Wohnquartier im Europa Viertel West, Frankfurt am Main

Museum Sammlung Brandhorst in München

Zusammenführung der Diözesankurie und Erweiterung des Diözesanarchivs am Bischöflichen Palais in Rottenburg

Hallen- und Sommerbad in Schweinfurt

Peter Gronych, Leun

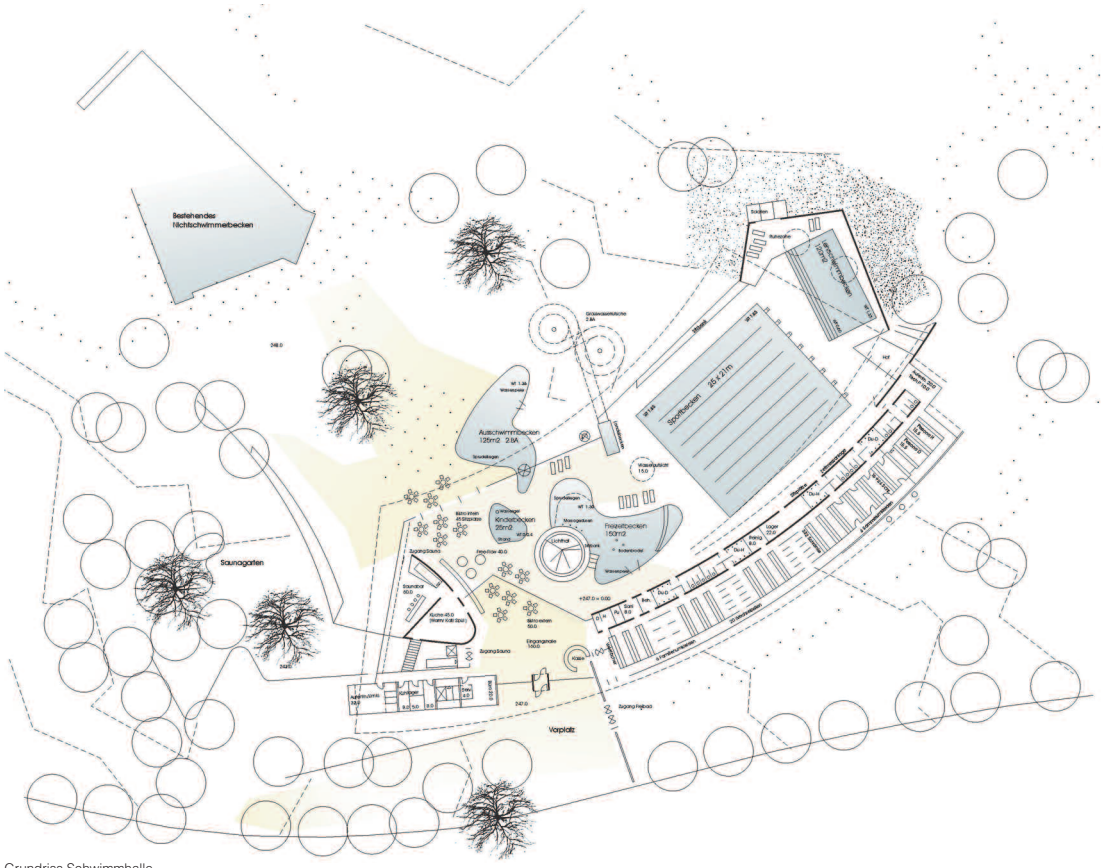
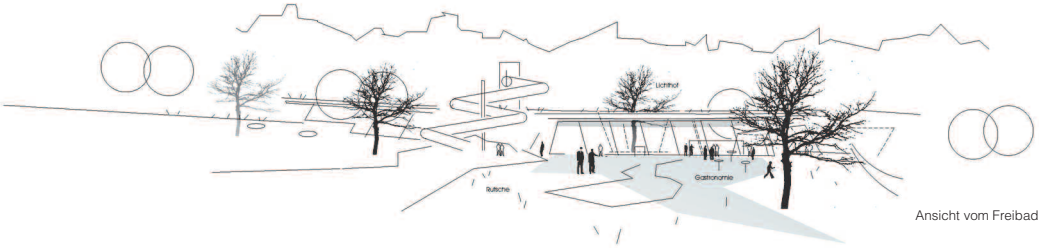
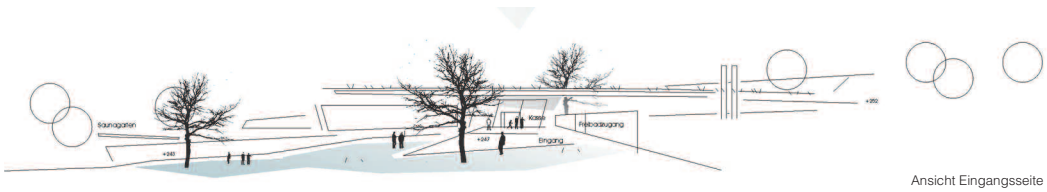
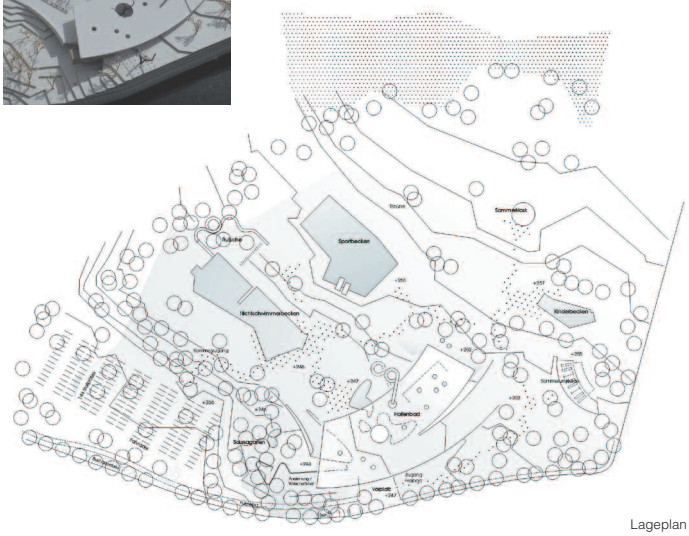
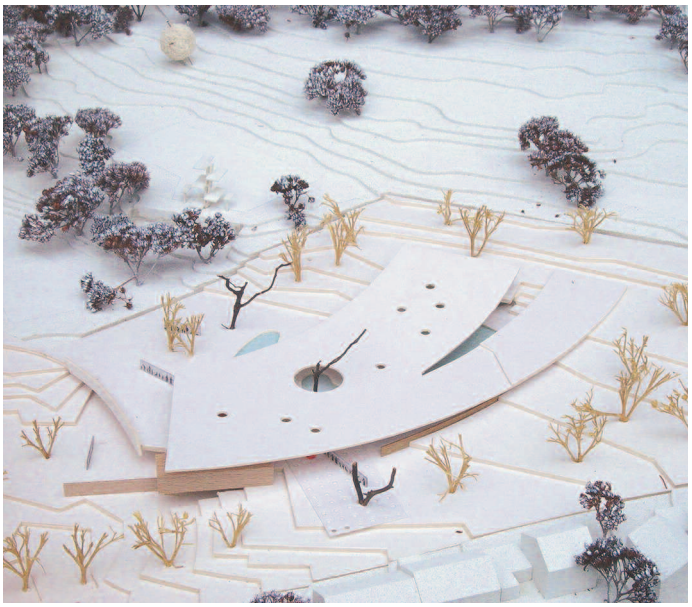
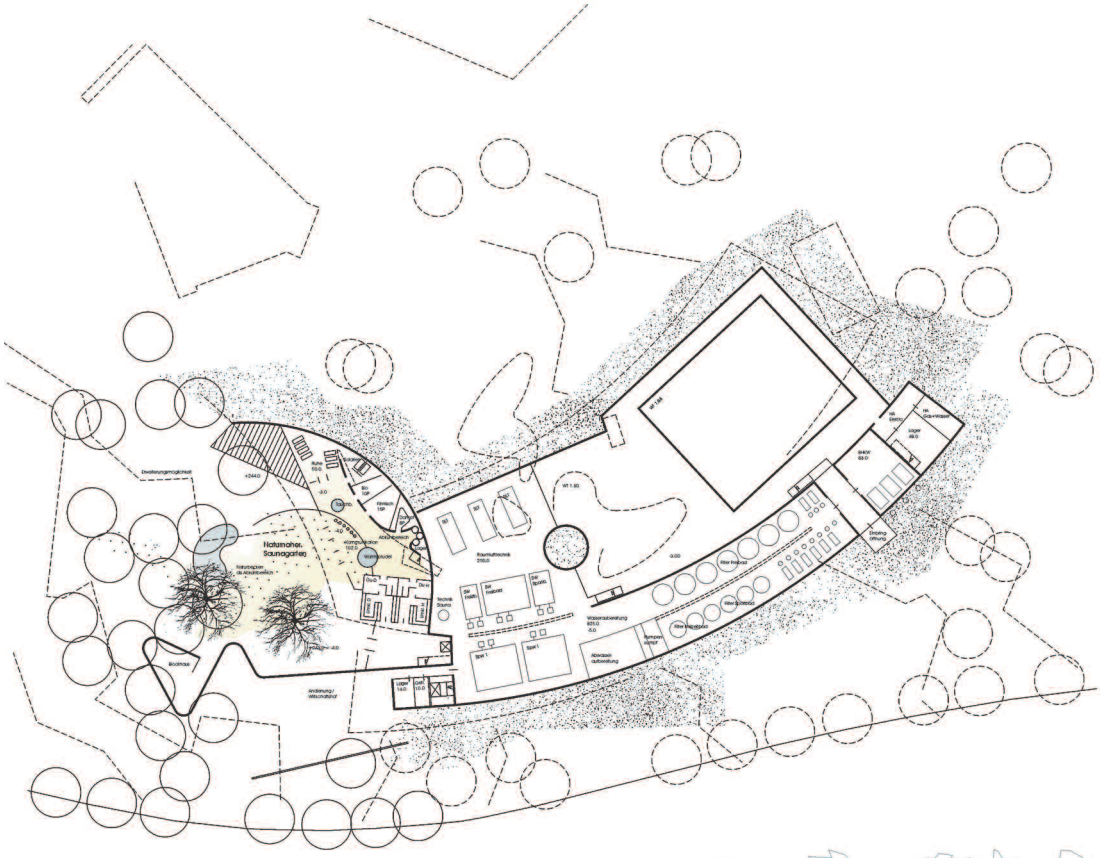
Preisgerichtsbeurteilung:
Die Anordnung auf dem Gelände und die Zuordnung zu den Freiflächen ist erfreulich selbstverständlich. Der erforderliche Eingriff in die Topographie ist unproblematisch und behutsam. Der Außenbereich in der östlichen Straßenecke könnte knapper ausfallen.
Die Zuordnung der Stellplätze und die Situierung des Hallenbadeinganges überzeugt. Völlig unpraktikabel ist der Vorschlag den Freibadzugang im Osten um das Gebäude herum zu führen. Die Bushaltestelle sollte direkt am Eingang, ggf. auch oberhalb angeordnet werden.
Das Gebäude schirmt den Schall des Freigeländes nach Südosten hin ab.
Die innerbetrieblichen Funktionszusammenhänge sind einfach, übersichtlich und ebenerdig organisiert. Die drei gastronomischen Einrichtungen und der Kassenzugang kann mit geringem personellen Aufwand betrieben werden. Die Saunalandschaft ist attraktiv ausformuliert. Andienung und Zugänge der technischen Einrichtungen und der Gastronomie sind funktional gelöst. Die Technikflächen sind gut angeordnet. Die Rutsche kann nur im 1. Bauabschnitt errichtet werden.

Das Gebäude reagiert mit seinem gestaltprägenden Dach angenehm unaufgeregt auf die Topografische Situation. Der Baukörper schirmt mit seinem geschlossenen Rücken zum Wohngebiet hin ab und formt mit seiner Ausrichtung zum Freibadgelände eine homogene Badelandschaft aus Frei- und Hallenbad. Wünschenswert wäre eine deutlichere Zonierung der Badelandschaft mit dem Sportbecken. Der Zugang zu den Umkleiden ist zu spartanisch formuliert.

pbr Planungsbüro Rohling AG, Osnabrück
Heinrich Eustrup

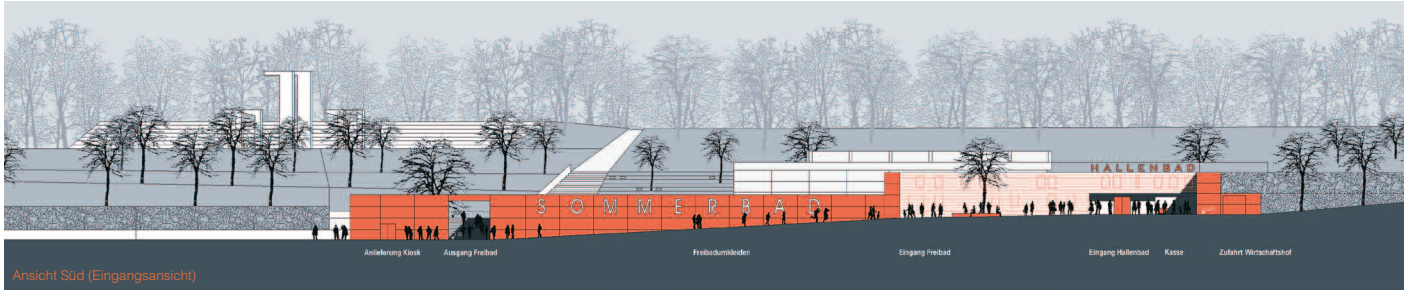
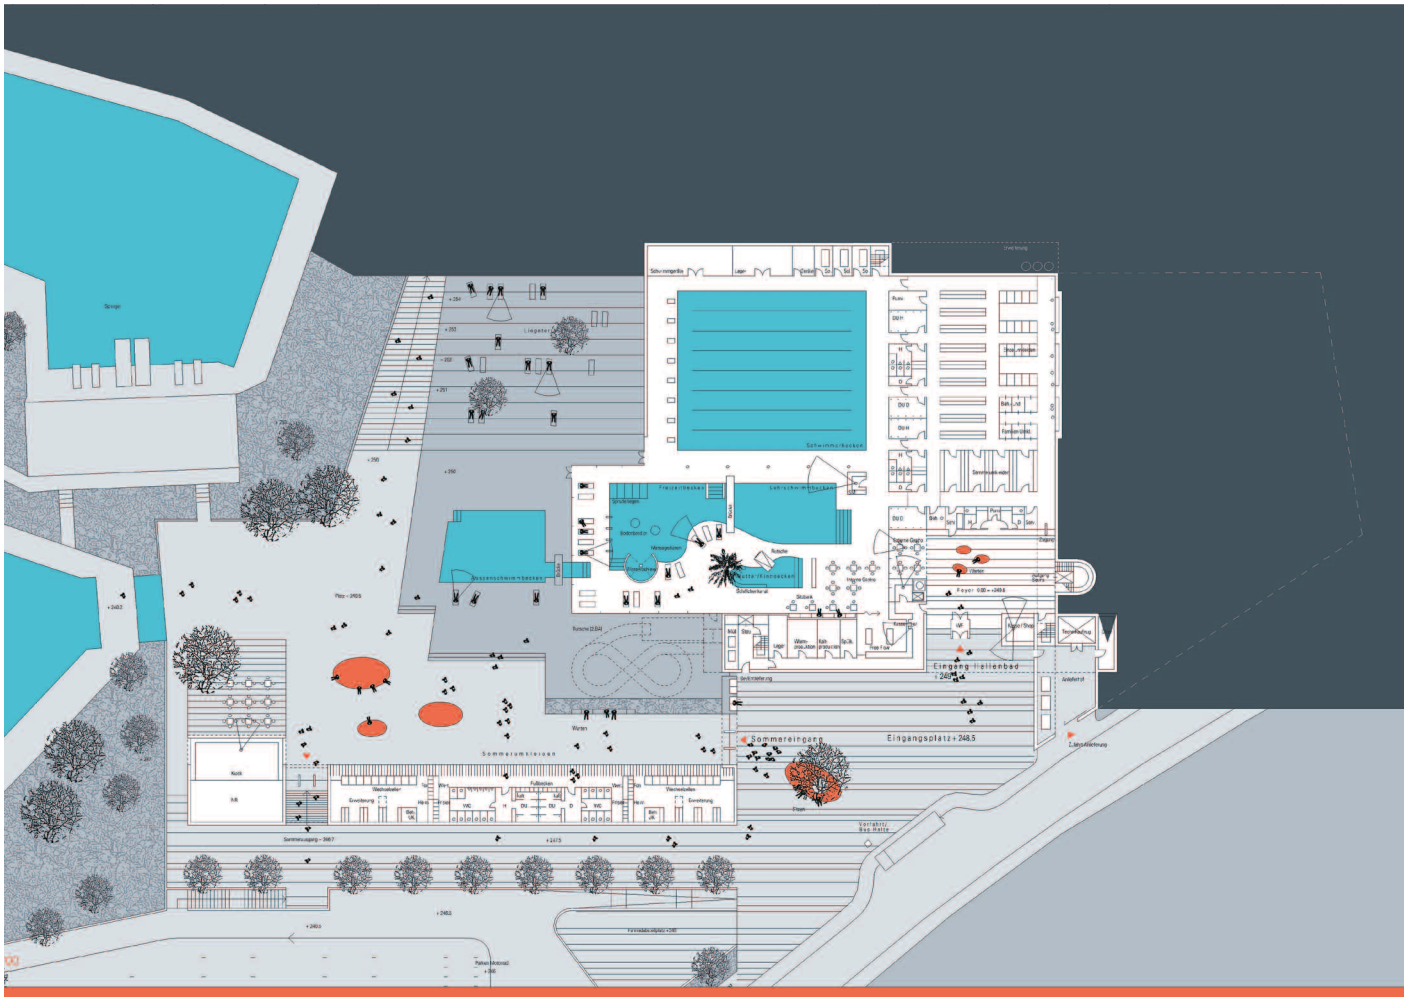
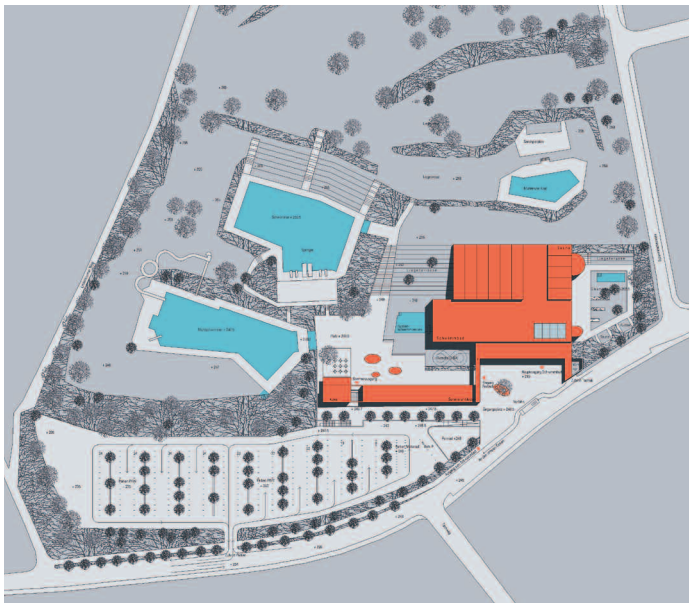
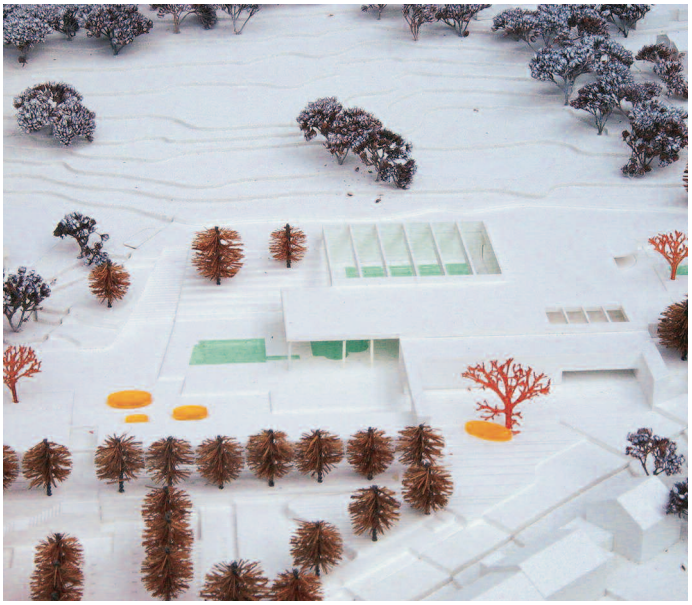
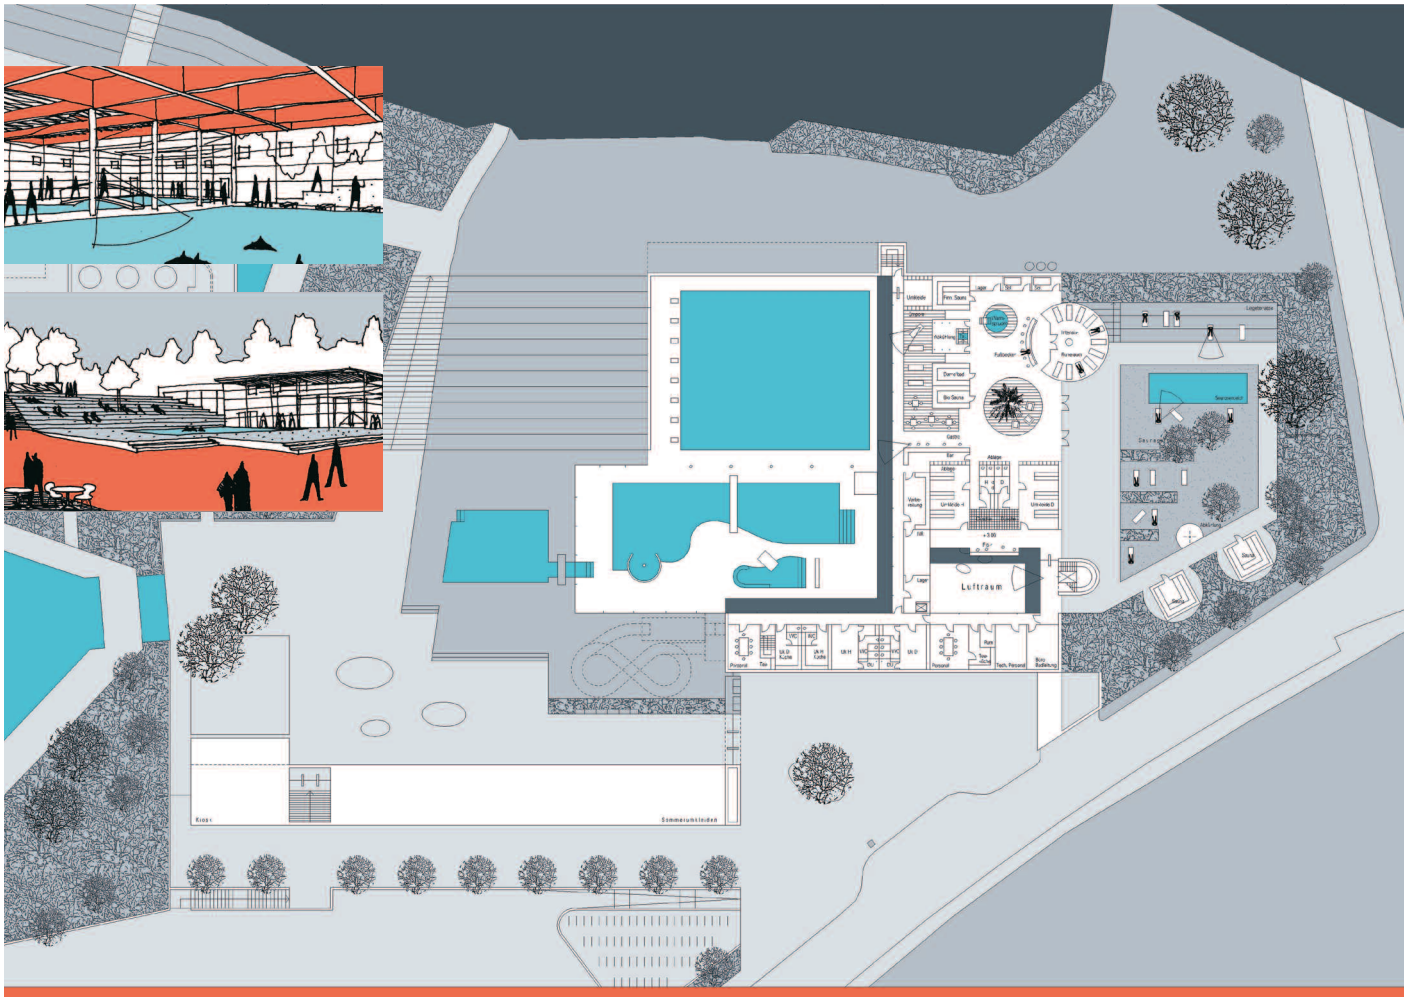
Auszug aus der Preisgerichtsbeurteilung:
Die Positionierung des Baukörpers entwickelt einen angenehm dimensionierten Vorplatz und einen ostorientierten, gut besonnten Saunagarten. Die Nähe der Stellflächen zum Vorplatz wird positiv bewertet, die Terrassierung des Geländes erfordert jedoch erhebliche Eingriffe in die Topografie. Die zurückhaltende Höhenentwicklung fügt sich wohltuend in die Landschaft ein. Wünschenswert wäre zudem eine Integration der topografischen Situation in die innere Badelandschaft.
Die verkehrliche Erschließung des Geländes ist hinsichtlich Zufahrt, Bushaltestelle, Behinderten- und Fahrradstellplätze gut gelöst. Die Formulierung des Freibadsommerzuganges mit den Umkleiden ist eine attraktive Ergänzung der bestehenden Situation.
Die funktionale Abfolge von Kasse, Umkleide, Nasszelle und Badelandschaft ist gut gelöst. Die Sammelumkleiden sollten dem Schwimmerbecken zugeordnet werden. Die Verknüpfung von Freizeit- und Lehrschwimmbecken ist ein interessantes Angebot. Das Mutter-Kind-Becken liegt gut zur Gastronomie. Der Schwimmmeister hat einen guten Einblick in alle Bereiche. Interne und externe Gastronomie liegen zentral und sind gut angedient. Die Anbindung der Sauna über die zentrale Halle ist wie auch die Saunalandschaft attraktiv formuliert.

Die Gliederung des zurückhaltenden Baukörpers entwickelt sich positiv aus den inneren Funktionen und bildet spannende, von der Architektur geprägte Außenräume: Vorplatz, Saunagarten und die Außenplattform mit der Liegterrasse. Der Baukörperversprung an der Terrasse überzeugt nicht.
Die Kenndaten entsprechen den Vorgaben. Die betrieblichen Erfordernisse sind gut gelöst. Die Belieferung und Entsorgung der Küche über den Vorplatz ist verzichtbar. Die Technikflächen im UG sind gut angeordnet und erschlossen. Das A/V-Verhältnis ist positiv zu bewerten, die kompakte Baukörperform lässt einen wirtschaftlichen Energieeinsatz erwarten.

Manfred Meyer, Darmstadt

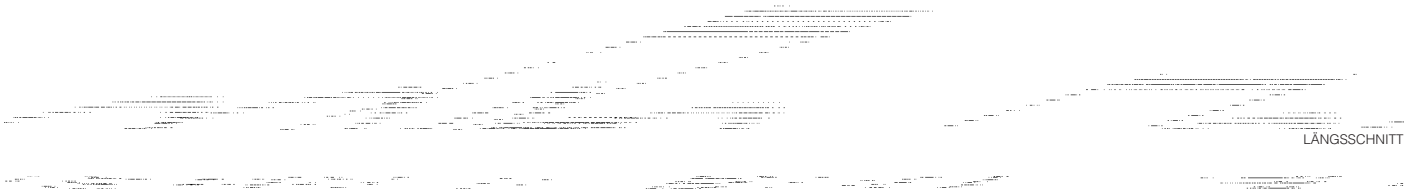
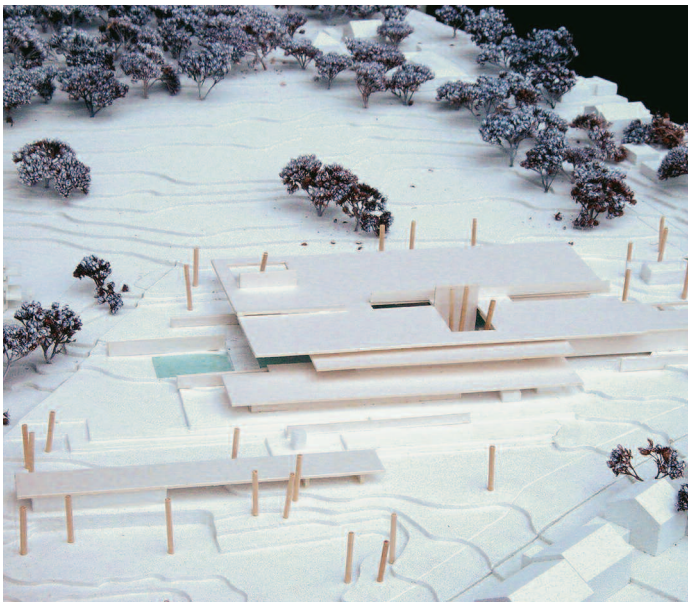
Auszug aus der Preisgerichtsbeurteilung:
Die Lage des Gebäudes im Osten, Parken im Süd-Westen und die Lage der Eingänge zum Hallen- und Freibad in unmittelbarer Nähe zu den Parkplätzen sind nicht positioniert. Die Anbindung und Zuordnung von PKW-Stellplätzen, Fahrradabstellbereich, Bushaltestelle und Behinderten-Parkplätze sind sehr gut gelöst.
Die Kraft des fließenden Wassers setzt der Verfasser in ineinander greifende Raumbeziehungen, in geschichtete Dachlandschaften und spielerisch angeordnete Wandscheiben um. Das terrassierte Bad verspricht dadurch hohe Innenraumqualität und nimmt die Geländeformation optimal auf.
Durch das annähernd ebenengleiche Nutzflächenangebot ist jedoch ein Flächenverbrauch notwendig, der eine gewisse Nähe zur Badeplatte bedingt und Liegewiesenbereiche einschränkt. Dies ist durch den Wegfall des doppelten Sommerbad-Eingangs jedoch verbesserungsfähig.
Die schallintensiven Freibadbereiche, Rutsche sowie neuen Außenschwimmflächen werden durch die gewählte Lage und Form des Baukörpers gegenüber der Wohnbebauung gut abgeschirmt. Eingang, Gastronomiebereich, Umkleiden und Beckenanordnungen sind sehr gut gelöst. Die Lage der Saunalandschaft und des Saunagartens im Osten und mit Sichtbezug zum Sportbecken sind dagegen nicht ideal.

Technikflächen im UG sind lagerichtig mit guter Zuordnung zu den Verbrauchsschwerpunkten des Hallenbades. Fläche und Höhe sind zu klein geraten, können jedoch ohne weiteres vergrößert werden. Die Zugänglichkeit des Technikbereiches nur über Aufzug und Treppe ist jedoch nicht unproblematisch.
Die Gesamtgestaltung des Baukörpers und der Fassaden ist insgesamt unprätentiös. Sie lassen dadurch jedoch den unverwechselbaren Erkennungsgehalt für das neue Schweinfurter Hallenbad noch vermissen.
Die Gebäudekennwerte liegen insgesamt im günstigen und wirtschaftlichen Bereich.
